改善箇所説明図

(代表機種:WA100 - 5の例)

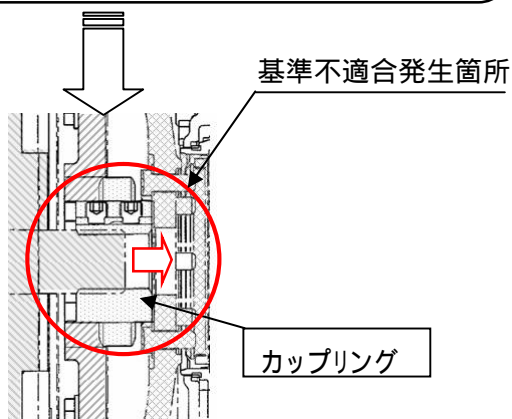
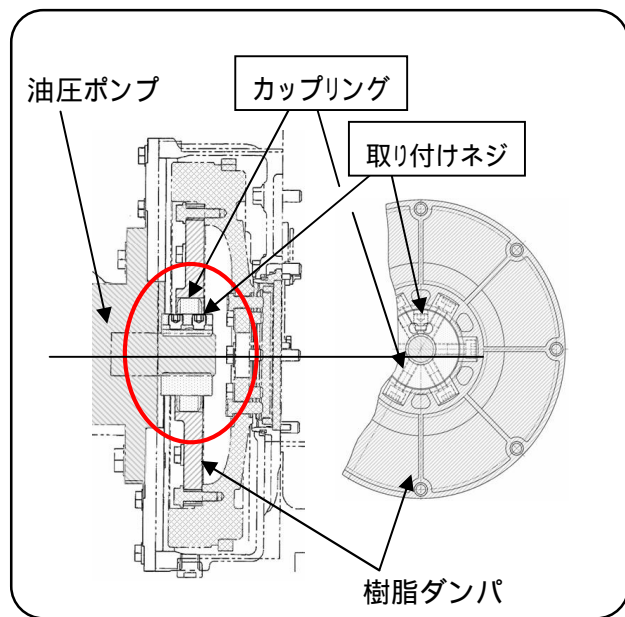
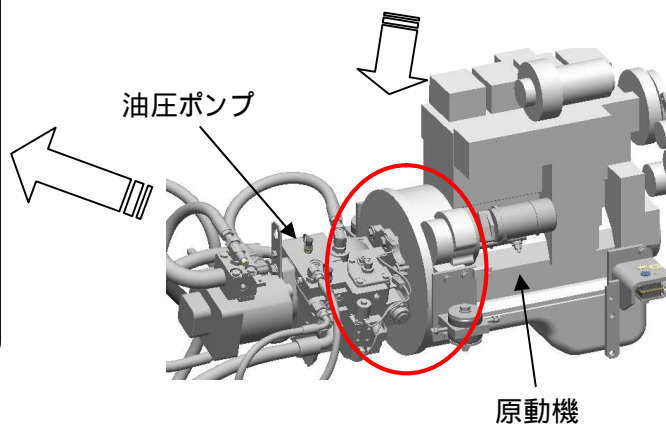
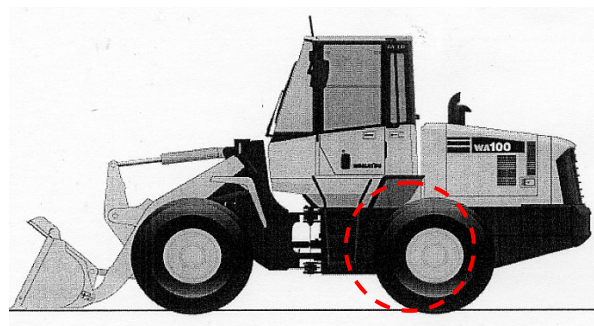
(カップリングが抜け出した状態)

原動機と油圧ポンプの接続部に備えられているダンパカップリングにおいて、取り付けネジの締付けが不適切なものがある。そのため、そのままの状態で使用を続けると、当該カップリングが抜け出し、油圧ポンプが駆動できなくなるため、走行不能になるおそれがある。

注: は、交換部品を示す。

改善措置の内容 : 全車両、ダンパカップリングを対策品に交換し、緩み止めを施した新品の取り付けネジで適切に締付ける。

識別 : フライホイールカバーに白ペイントを塗布する。
